**RÉFÉRENCE : FSA 202411**

**OBJET : CACHE DU SYSTEME DE BASCULEMENT CABINE MANQUANT SUR F-LINE**

**TYPE DE FSA : PROCHAINE VISITE DE SERVICE**

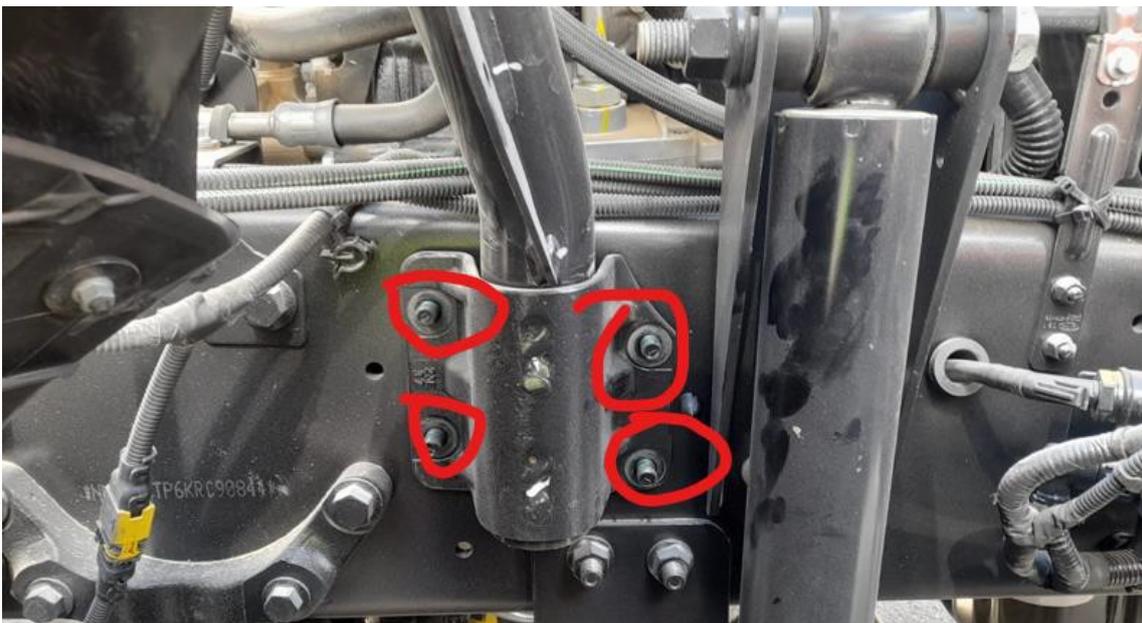
- 6- Coupez la sangle sur le tuyau du filtre à carburant. Retirez le support auquel la sangle est fixée.

- 7- Retirez les 4 écrous qui fixent le support de tuyau au châssis.

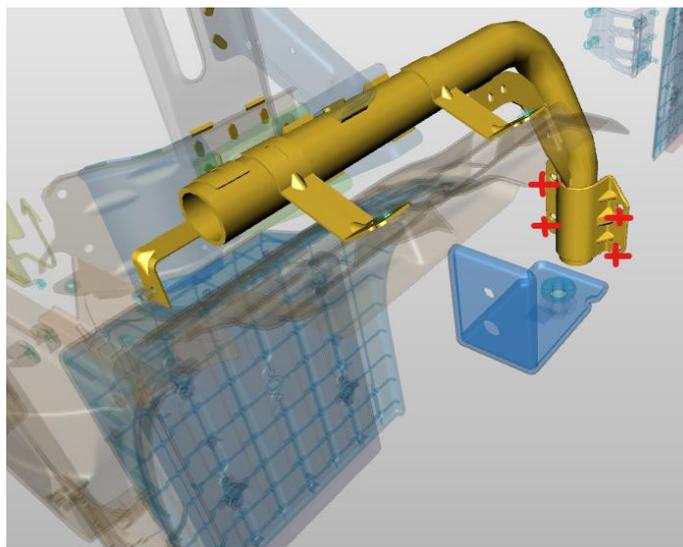
- 8- Retirez l'ancien support de tuyau.

- 9- Installez le nouveau support de tuyau (RC46 E16265 HC) sur le châssis à l'aide de 4 écrous.

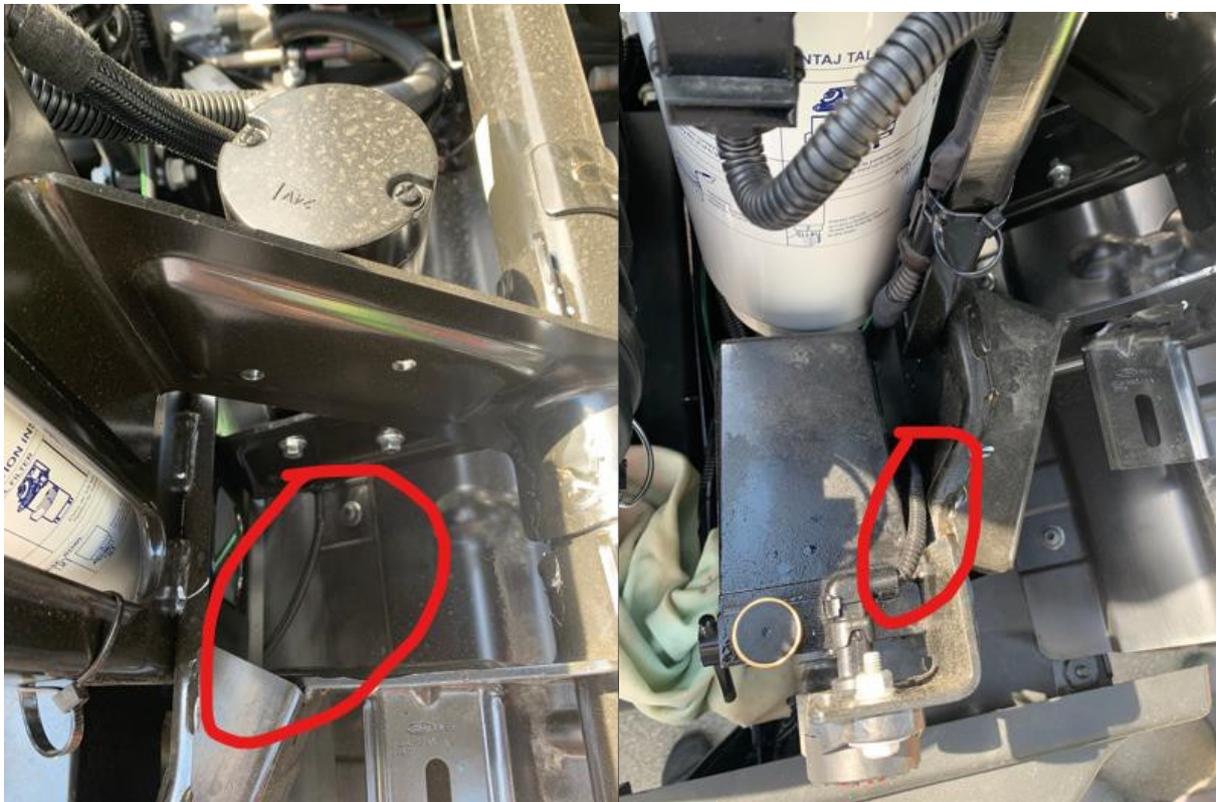
- Appliquez les 11 premiers éléments de la FSA 202411A.
- Lors de l'installation du système de basculement cabine à l'article 12, installez le nouveau support de bouton d'inclinaison de la cabine (SC46 14G213 AA) à l'aide des 2 mêmes boulons entre le piston et le support de tuyau.

- Acheminez l'installation du bouton de levage électrique de la cabine comme indiqué sur la figure.
